POR MEDIO DE LA CUAL SE MODIFICA UN ACTO ADMINISTRATIVO Y SE ADOPTAN OTRAS DISPOSICIONES

LA DIRECTORA DE LA REGIONAL VALLES DE SAN NICOLAS DE LA CORPORACIÓN AUTÓNOMA REGIONAL DE LAS CUENCAS DE LOS RÍOS NEGRO Y NARE, CORNARE.

DISEÑO OBRA DE CAPTACIÓN Y CONTROL PARA CAUDALES MENORES DE 1,0 L/s.

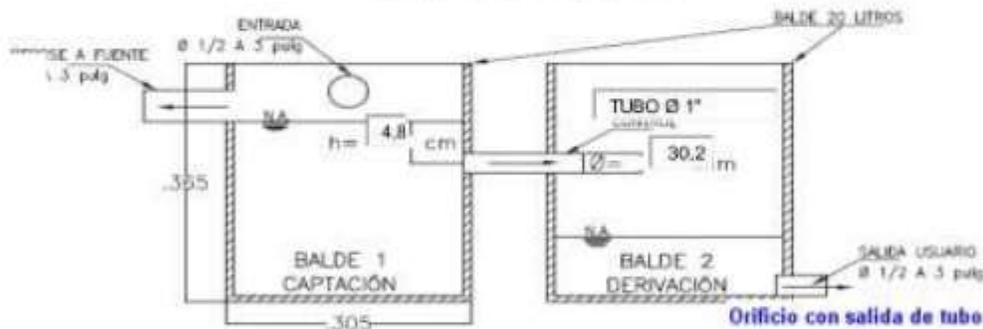
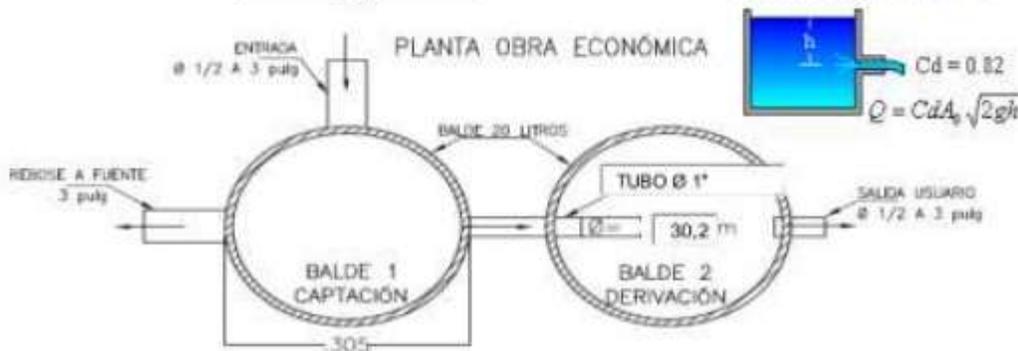
1. **Para caudales a otorgar menores de 1.0 L/s (FSN 2 o Sandra Milena):** El interesado deberá implementar el diseño de la obra de captación y control de pequeños caudales entregado por Cornare e informar por escrito o correo electrónico para la respectiva verificación y aprobación en campo. En su defecto, deberá construir una obra que garantice la derivación del caudal otorgado e informar por escrito o correo electrónico para la respectiva verificación y aprobación en campo anexando los diseños de la misma.

1. La carga sobre el tubo de control (h) se mide desde la mitad de éste (eje del tubo) y debe ser mayor a 2 cm y menor a 6 cm. El tubo de control funcionará a flujo libre. (Ver Imagen)

3. Realizar ajustes en la obra una vez construida, para que el caudal aforado corresponda al caudal otorgado con una diferencia de ±10%
4. Utilizar protección (granada) en la tubería de entrada a la obra de control con el fin de evitar el ingreso de sólidos a la estructura.

5. La obra debe ser construida en la orilla del cauce y no dentro de éste (Rebose mínimo de Ø 3").
6. De no acogerse a los diseños de Cornare, el interesado deberá aportar sus propios diseños los cuales deberán garantizar el caudal otorgado.

DISEÑO OBRA DE CAPTACIÓN Y CONTROL PARA CAUDALES MENORES DE 1,0 L/s.

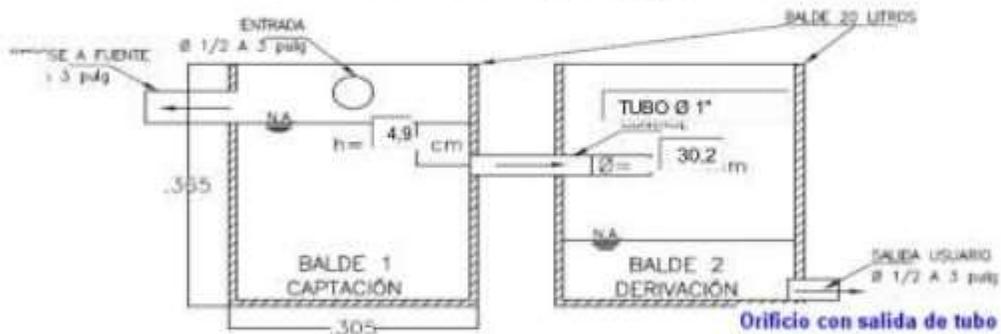
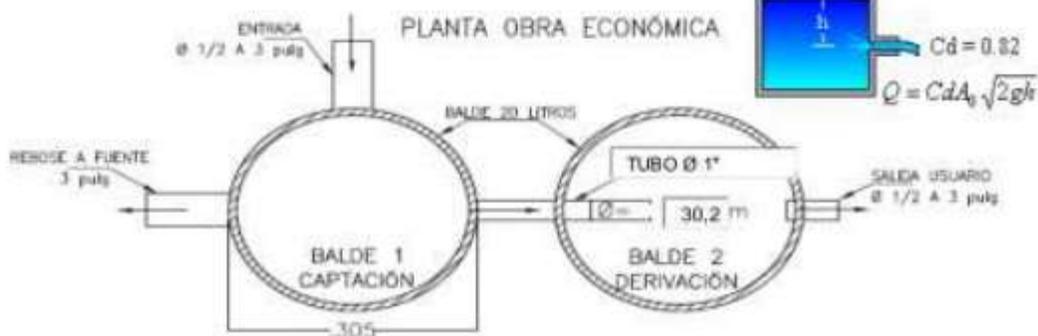
2. **Para caudales a otorgar menores de 1.0 L/s (FSN 3 o Héctor):** El interesado deberá implementar el diseño de la obra de captación y control de pequeños caudales entregado por Cornare e informar por escrito o correo electrónico para la respectiva verificación y aprobación en campo. En su defecto, deberá construir una obra que garantice la derivación del caudal otorgado e informar por escrito o correo electrónico para la respectiva verificación y aprobación en campo anexando los diseños de la misma.

- 2.1 No podrá bombear directamente de la fuente y deberá implementar la obra de control una vez sea presentada a la Corporación para su posterior aprobación, debe conducir el caudal a un pozo de succión. Una vez implementado el sistema de bombeo, el usuario deberá llevar registros periódicos (diarios o semanales) para presentarlos a Cornare de manera anual con su respectivo análisis en Litros/segundos

1. La carga sobre el tubo de control (h) se mide desde la mitad de éste (eje del tubo) y debe ser mayor a 2 cm y menor a 6 cm. El tubo de control funcionará a flujo libre. (Ver Imagen)

3. Realizar ajustes en la obra una vez construida, para que el caudal aforado corresponda al caudal otorgado con una diferencia de ±10%
4. Utilizar protección (granada) en la tubería de entrada a la obra de control con el fin de evitar el ingreso de sólidos a la estructura.

5. La obra debe ser construida en la orilla del cauce y no dentro de éste (Rebose mínimo de Ø 3").
6. De no acogerse a los diseños de Cornare, el interesado deberá aportar sus propios diseños los cuales deberán garantizar el caudal otorgado.
